改善箇所説明図

基準不適合の内容

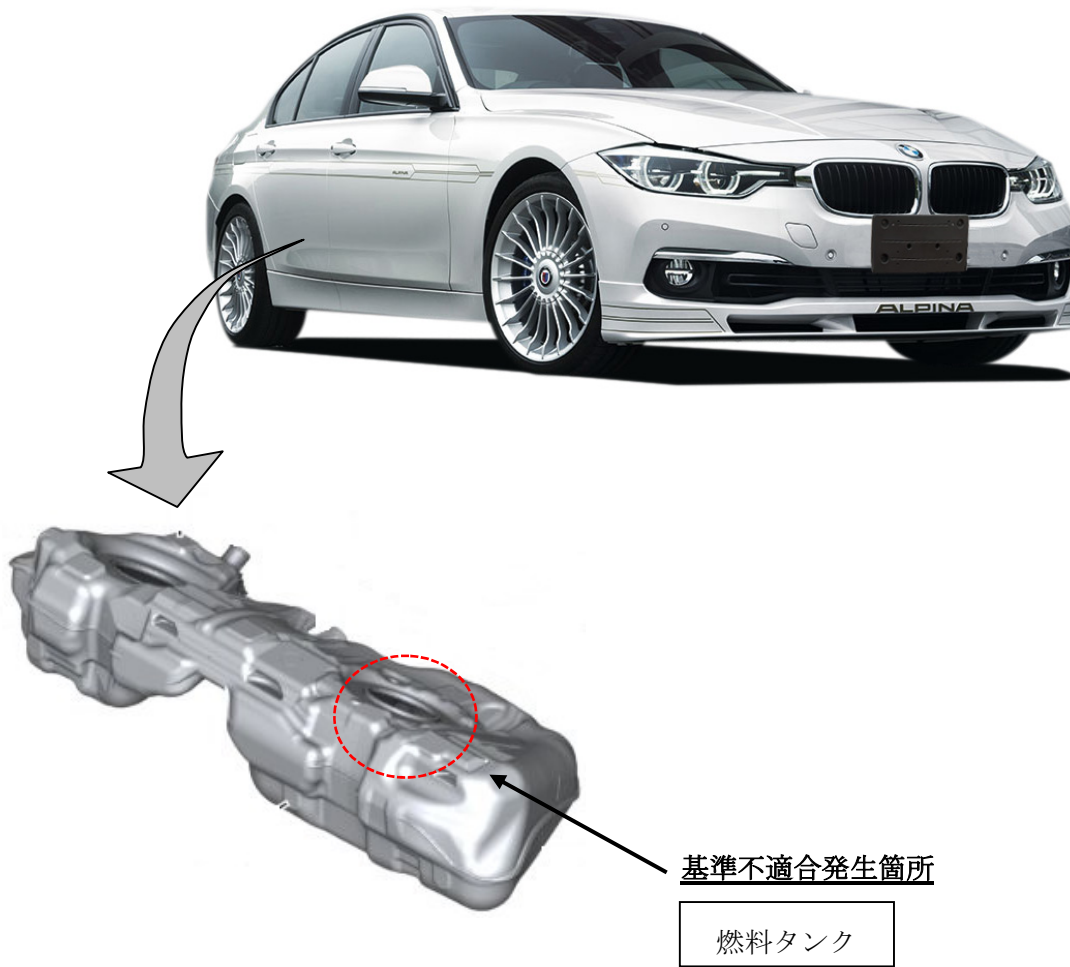
燃料装置において、燃料タンクの溶接方法が不適切なため、当該タンク上部に取り付けられたカバープレートが正しく溶接されていないものがある。そのため、走行振動等により溶接部に亀裂が生じ、そのままの状態で使用を続けると、亀裂が進展し、亀裂部位から燃料が漏れるおそれがある。

全車両、燃料タンクを良品に交換する。

識別：左フロントドア ロアヒンジ取り付けボルト（下側）の頭に白ペンを塗布する。
